**Avis délibéré de la mission régionale
d'autorité environnementale Auvergne-Rhône-Alpes
relatif au projet de remplacement de la télécabine de Charamillon
et des aménagements associés
-domaine skiable de Balme-
présenté par la Compagnie du Mont-Blanc
sur la commune de Chamonix-Mont-Blanc (74)**

Avis n° 2020-ARA-AP-992

Plan général du projet – périmètre de captage – MRAe d'après étude d'impact et Géoportail

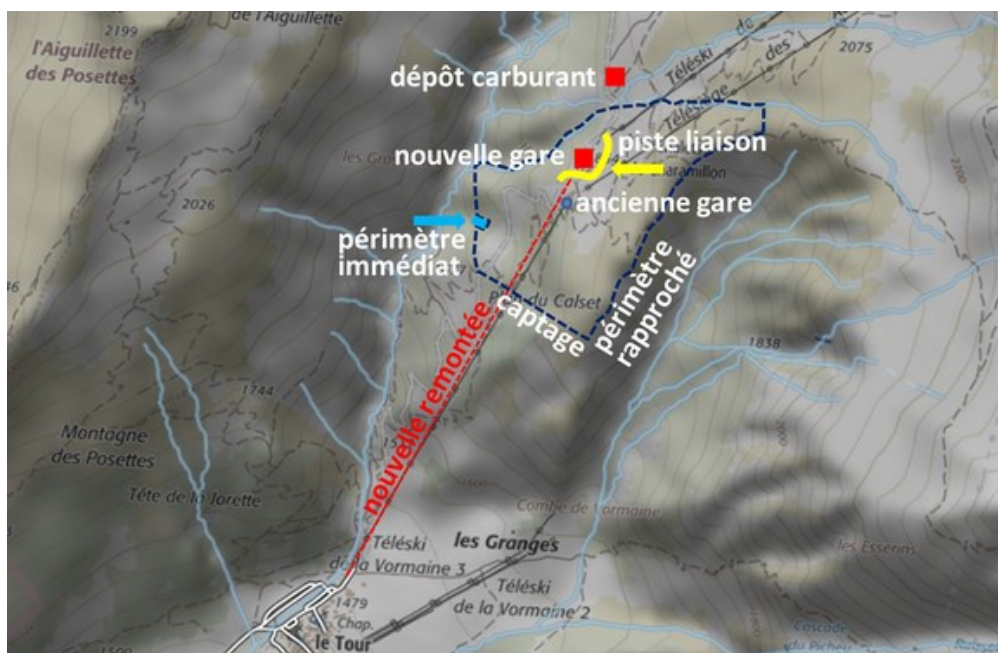
7 p. 378 : des photos permettent de rendre compte de l'insertion paysagère du dépôt de carburant, mais il manque, dans l'étude d'impact, une carte localisant précisément la position de ce dépôt, indiquée dans plan de situation (pièce d) du DAET.

Localisation des zones humides source étude d'impact p.25

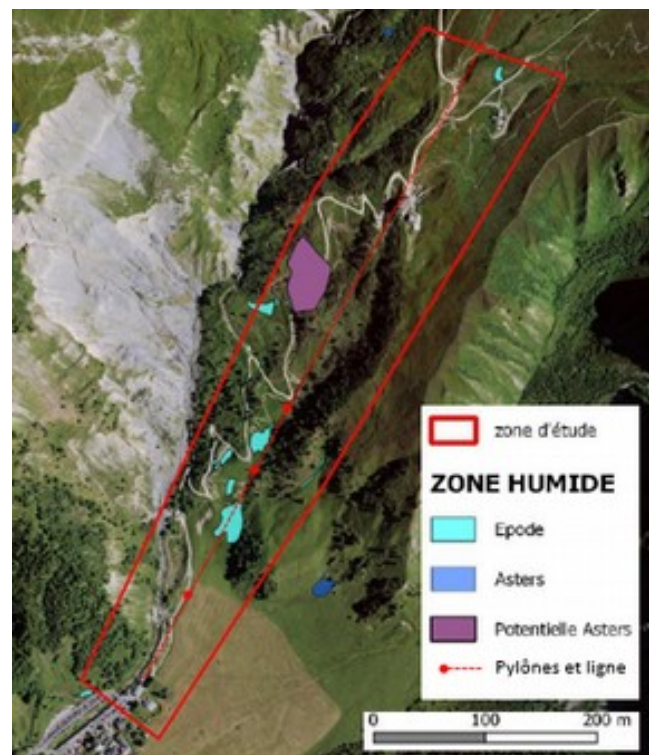
Six zones humides sont inventoriées sur l'emprise du projet. Une zone humide potentielle, inventoriée par le conservatoire des espaces naturels (CEN74), n'est pas retenue par le bureau d'étude Epode suite à la visite de terrain. Il s'agit d'une zone de pelouse, et mégaphorbiaie alpine et subalpine (reposoir à Rumex).
